東京都第六建設事務所工事課

東京都市計画道路補助線街路第92号線

(北区中里三丁目～同区田端五丁目)

これまで頂いた主なご質問・ご要望とその回答

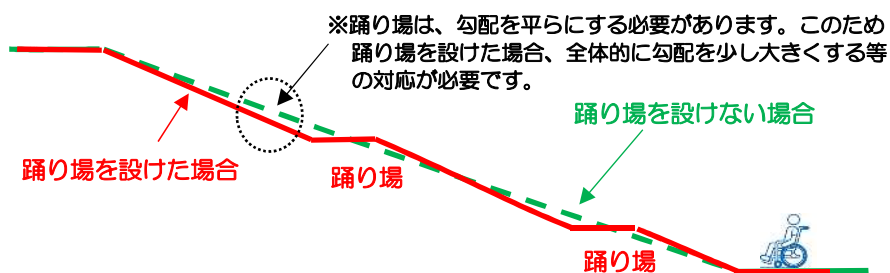
④ 田端五丁目側では、道路が高くなる等の影響はないのか？

○田端五丁目側については、道路の高さが、現在よりも若干高くなる想定しています。（田端五丁目側の計画道路の高さは、当初計画と変更計画で変わりません。）

○今後、道路に面する間口の高さを調査するなど、現地状況を詳細に把握するとともに道路設計を進める中で、影響や対策について検討を進めてまいります。

<図一3>

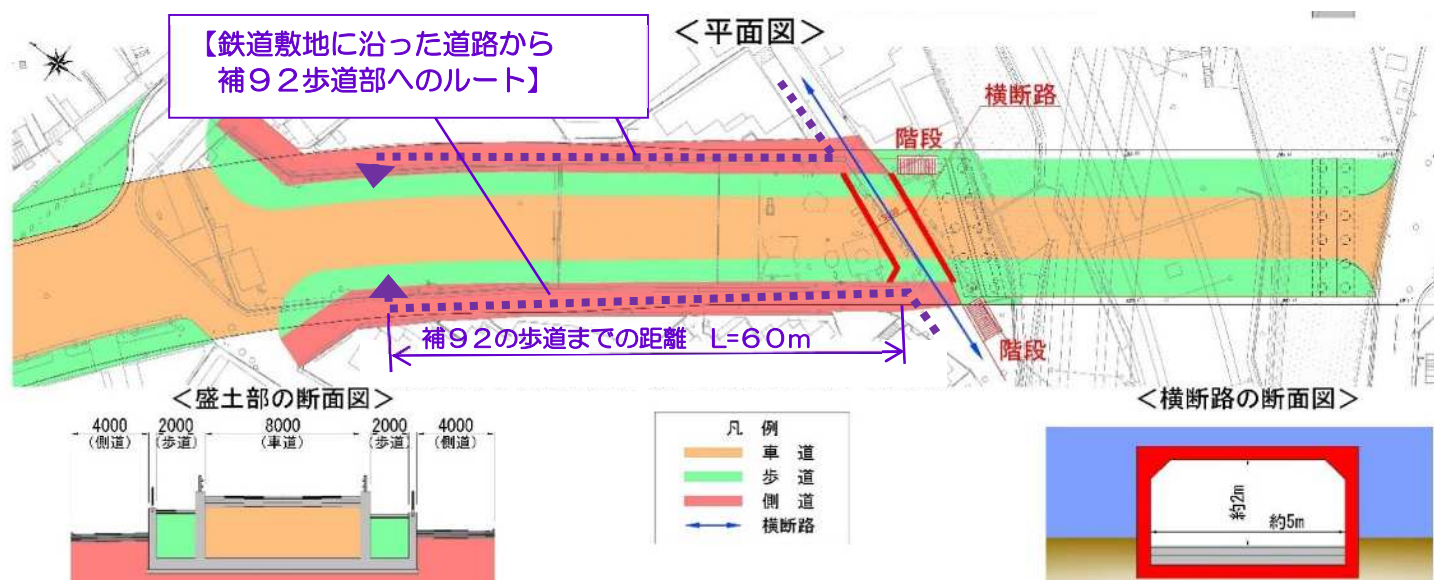
⑥ 橋詰部には、車椅子や自転車を載せることができるエレベータを設置して欲しい。

○現計画では、バリアフリーに配慮した補92の歩道に出られるルート（側道を経由、図一3）が確保されており、エレベータの設置は考えておりません。

<図一4>

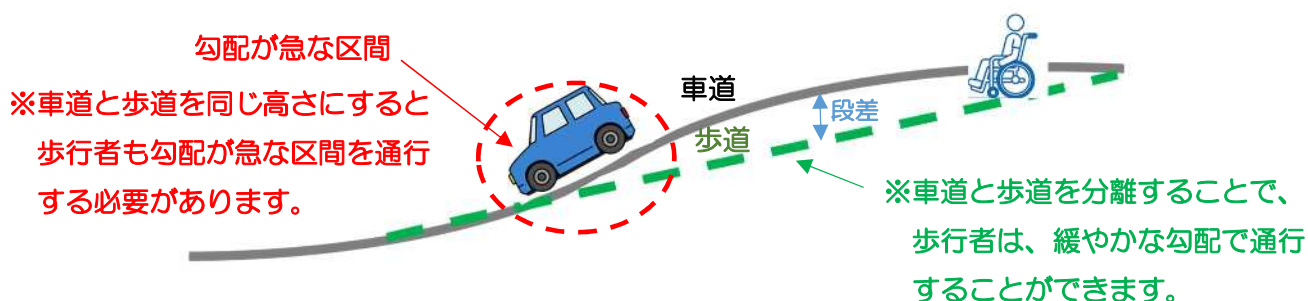
- ⑦ 現在の計画では、歩道と車道に大きな段差がある。坂路部は、車道を走行していた自転車が歩道側に退避できない。また、歩道が低いと歩行者に排気ガスや泥はねがかかるなど危険であり、段差を無くして欲しい。

- 車両の安全な通行のため、車道の線形は滑らかに変化させる必要があります。途中で折ることはできません。
- 中里側の歩道については、車道と分離することで、バリアフリーに配慮し、より緩やかな勾配にする計画（図一4）としたため、車道と歩道に段差が生じています。
- なお、自転車は車道を走行することが原則となっており、今回の計画でも車道部の歩道寄りに設け、歩行者の通行空間と分離する計画です。（⑬参照）
- 歩道には、横断抑止等のための柵を連続して設ける必要（図一5）があり、車道と歩道の段差を無くしても、歩道と自転車通行空間は物理的に分離されます。今後、歩道や自転車走行空間の安全対策等については、交通管理者とも協議しながら整理してまいります。

<図—7>

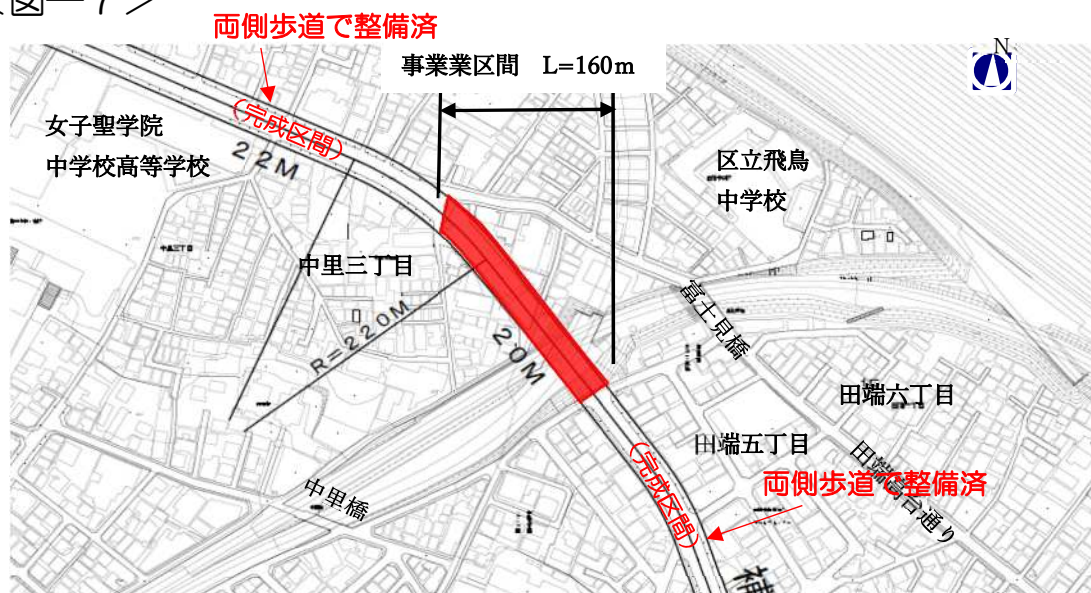
- ⑨ 整備する歩道の幅員が2 mでは狭い。車道の両側に歩道を整備するのではなく、片側に集約して拵げた方が、歩行者や自転車にとって安全である。

○都市計画道路は、車道の両側に歩道を連続して設けることで、交通の安全性等を確保するよう計画されております。

○本区間については、既に完成している田端側・中里側の区間が両側歩道として完成（図—7）していることも踏まえ、歩道の連続性を確保する観点から、両側歩道とする計画です。

<図—8>

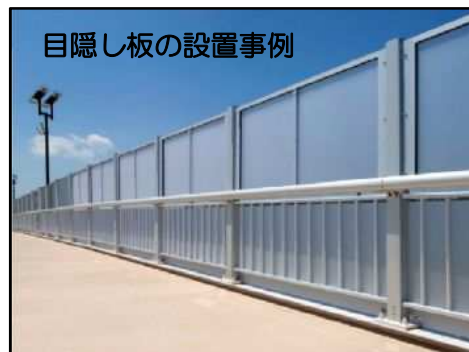
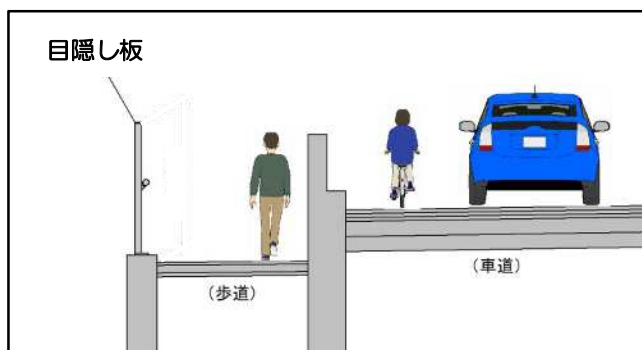
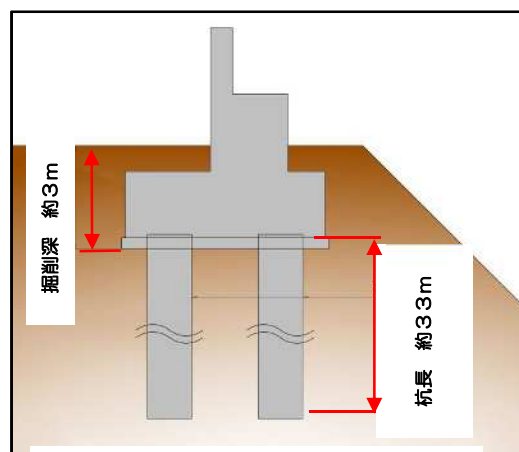
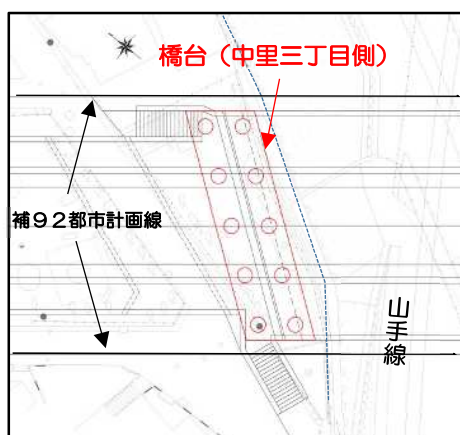
- ⑩ 本線の歩道は、現在の地盤より高い位置に整備されるため、目隠し板を設置して欲しい。

○目隠し板の設置は可能と考えております。目隠し板（図—8）の高さは1.8m程度と想定していますが、今後、設置範囲や高さ、構造について、関係機関との調整も図りながら、検討を進めてまいります。

<図一10>

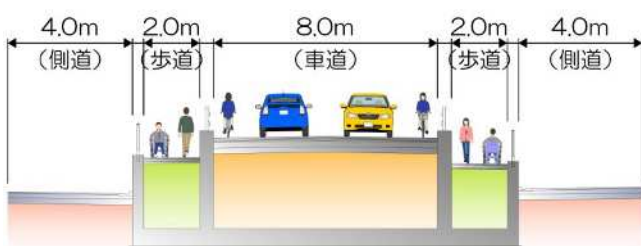
- ⑬ 歩行者と自転車による事故が絶えない。分離して整備できないものか。自転車は車道を通行させる計画とする場合、車道に色分けをして自転車レーンを設置して欲しい。

○自転車は車道を走行することが原則となっており、今回の計画でも車道部の歩道寄りに設け、歩行者の通行空間と分離する計画（図一10）としています。今後、交通管理者とも協議しながら、具体的な整備内容の検討を進めます。現時点では、青色のナビマークの設置を想定しています。

<図一11> 【補92と富士見橋の通りとの交差点部（東側）】

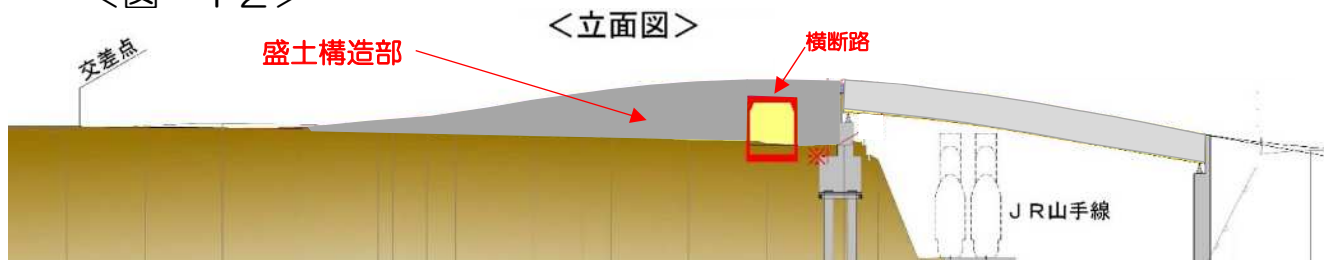
- ⑭ 東側については、沿道からの車の出入りをスムーズにするため、交差点側の側道を拡げて欲しい。

○本事業については、既に公共用地として確保されている範囲の中で実施することを基本としており、交差点側の側道の幅員を、現計画より大幅に拡幅することは困難と考えています。（図一11）
○今後、詳細な形状については、交通管理者等と協議しながら整理してまいります。

補助第92号線 中里側の再検討案（横断路を設置）

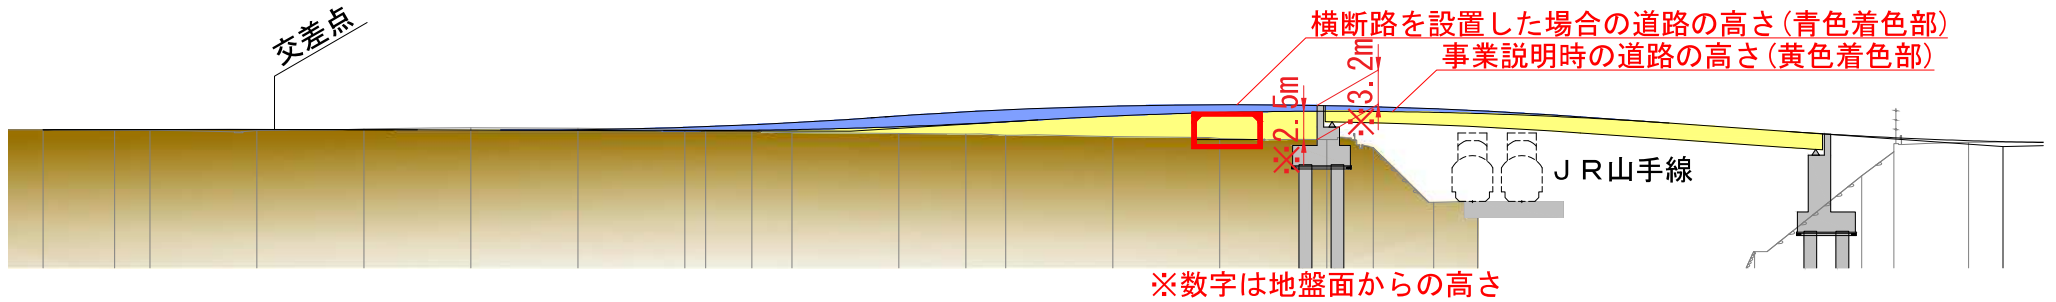
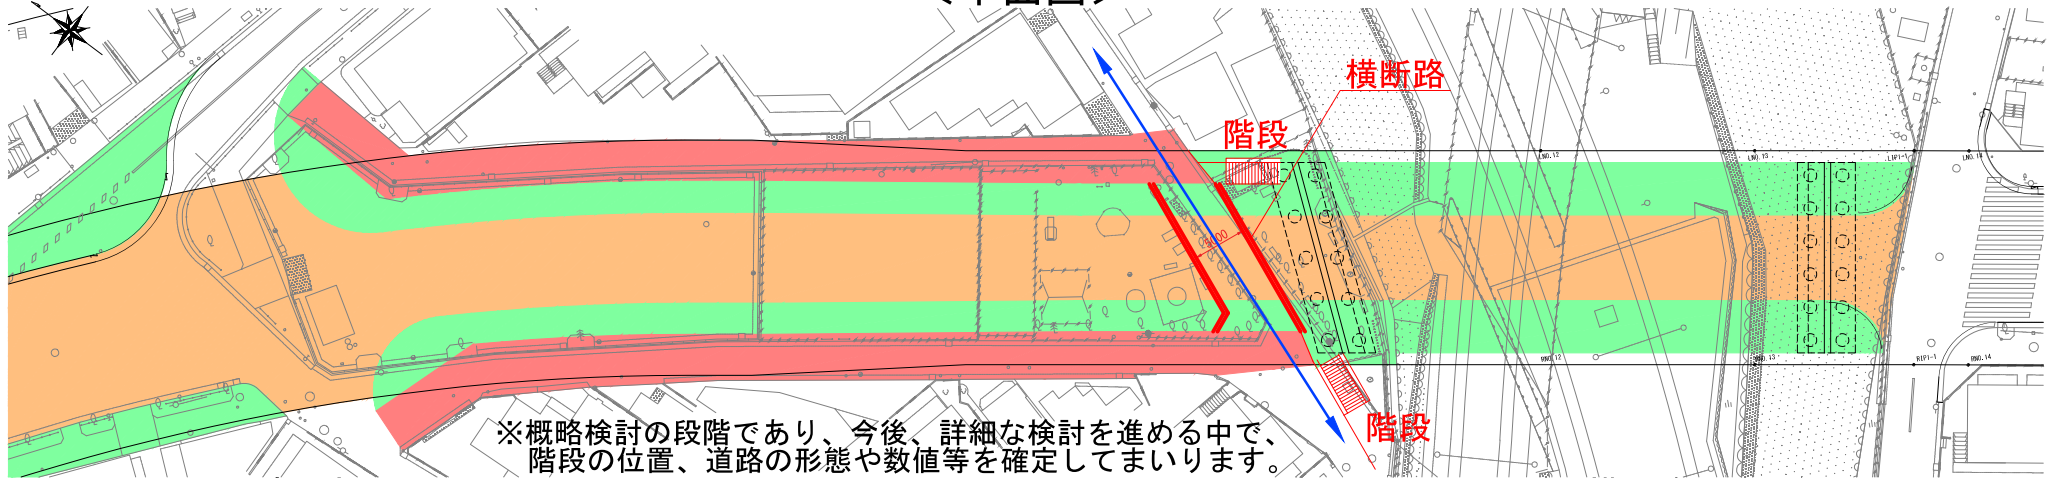
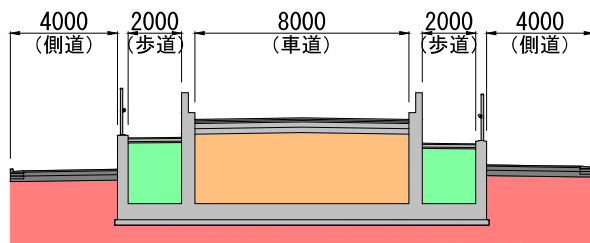
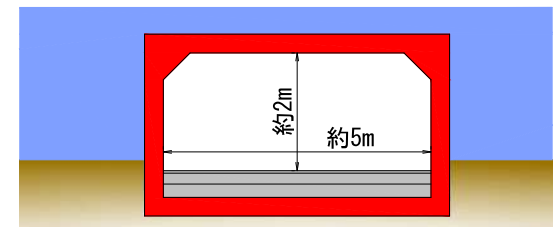
- ### ② 中里側の鉄道敷地に沿った道路が、補92の整備によって遮断される計画となっている。車両や人の往来ができなくなり、沿道住民にとっては大変不便になる。

- ### ③ 横断路の高さが2mでは、ボックスカーが通行できない。

- 北区とも調整し、鉄道敷地に沿った道路の通行を確保した計画内容の変更計画を作成しました。変更計画では、道路の高低差が最大で3.2mになります。別紙一1をご覧ください。

- 横断路の高さについては、現時点で確保が可能と想定される概ねの内空高さ（別紙一1）をお示ししたものです。今後、詳細に構造等の検討を進める中で、更なる内空高さの確保について精査してまいります。

- 補助第92号線の本線の高さは、現地盤より最大2.5m程度高くなる計画（立面図の黄色着色部）としていました。
- この高さでは、平面図の青い矢印で示した生活道路の通行を確保することは困難となります。

- 平面図の青い矢印で示した生活道路との交差部に、周辺への影響を考慮し、人の通行や車高2m程度の自家用車の通行が可能となるよう、横断路を設置することとしました。
- これにより、現計画より、補助第92号線の本線の高さを高くする計画に変更（青色の着色部）します。
- 現地盤より最大3.2m程度高くなるとともに、現計画よりも、道路の高くなる範囲が広がります。

日影図①：時刻別日影線図 予測高さ：2階高さ (GL+4m) 時期表示 冬至

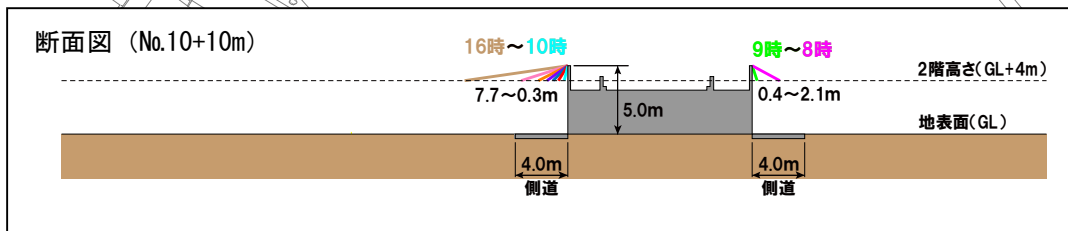
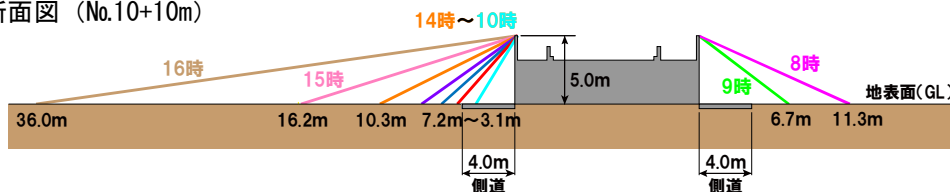
- ③ 道路整備によって、粉塵、排気ガス、振動、騒音、日照、電波障害等がどうなるのか。また、橋梁に反射した鉄道騒音が増幅されるのではないかと心配されています。

- 道路構造物については、「建築基準法」の建築物ではないため、日影規制の対象とはなっていません。
- 建築物の場合、本地域では、2階高さ（GL+4.0m）で、冬至日の8時から16時において4時間以上日影を生じさせないよう規制されています。これに準じて、下記のとおり予測しました。

- 目隠し板（高さ1.8mに設定）を設けた場合の冬至日における8時～16時の日影について、時刻別日影図等を作成しました。
- 予測高は、2階高さ（GL+4.0m）、並びに、地表面の2種類にしました。

- 冬至日に2階高さで発生する4時間日影線（4時間以上、日影となる線を結んだもの）は、変更計画では道路構造物端から1mと側道内に収まります。
- 地表面に発生する日影線で最も長いのは、16時の段階で道路端から35mと予測されています。なお、当初計画の場合には、30mと予測されております。

補92 (中里) 整備イメージ

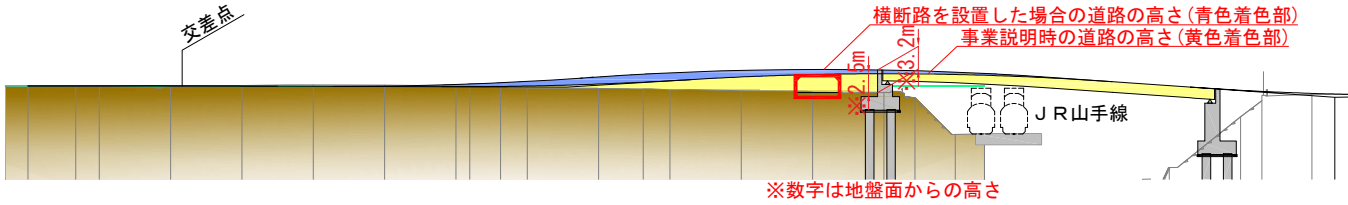
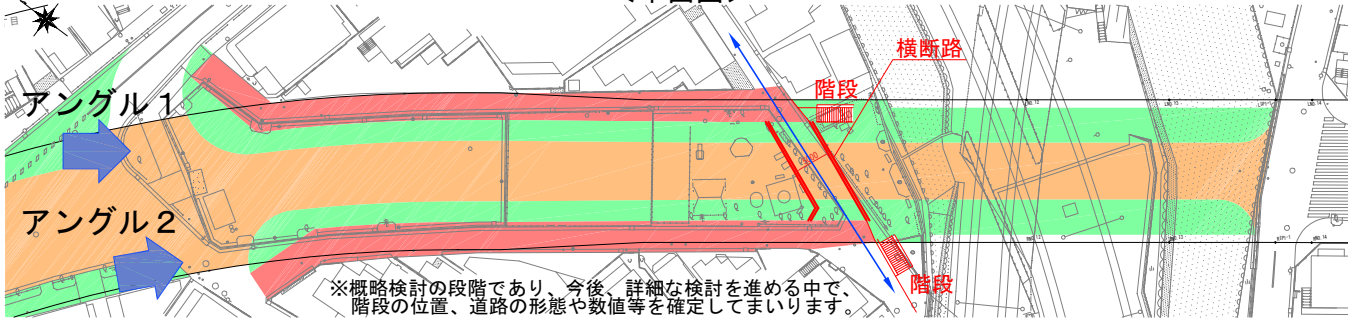
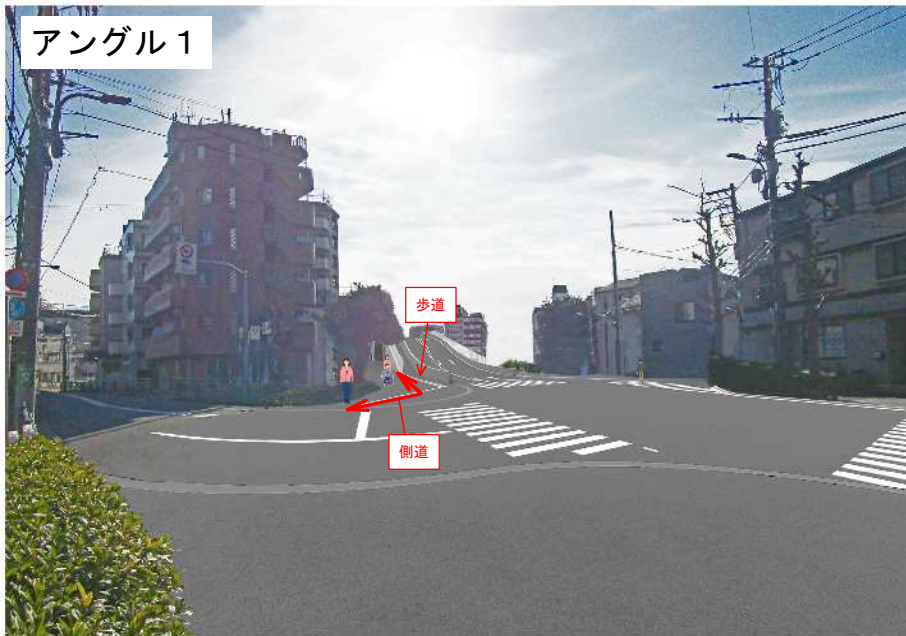
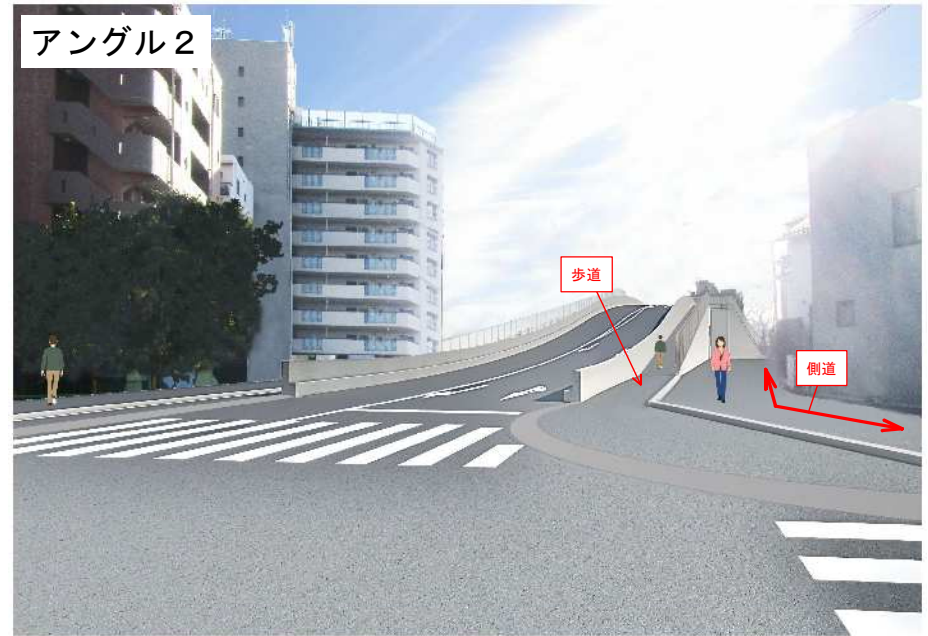
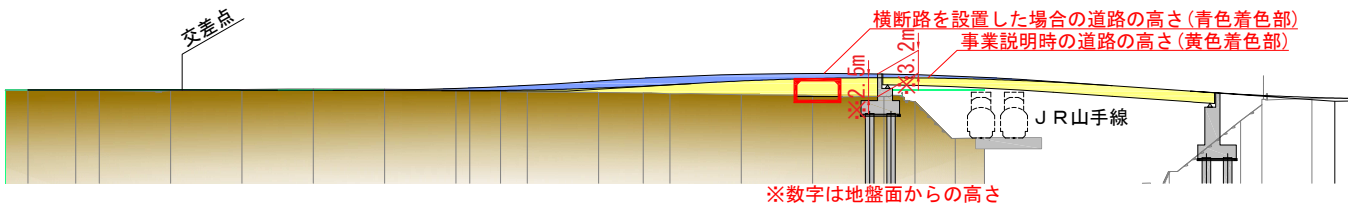
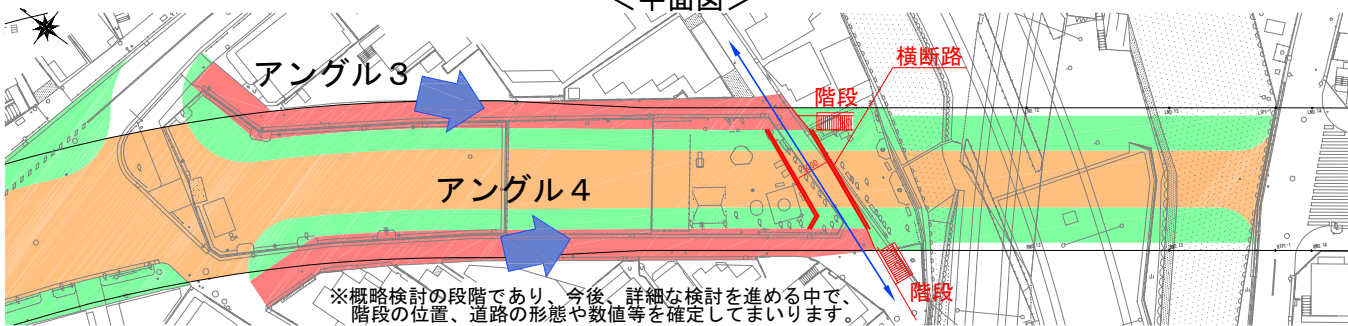
- ① 配布された図面では判りにくい。模型を作成するか、3D画像を示して欲しい。

○補助第92号線の下に横断路を設ける変更計画について、別紙—3のとおり整備イメージ図を作成しました。今後、設計を進めていく中で、より分かり易い資料等の作成を行ってまいります。
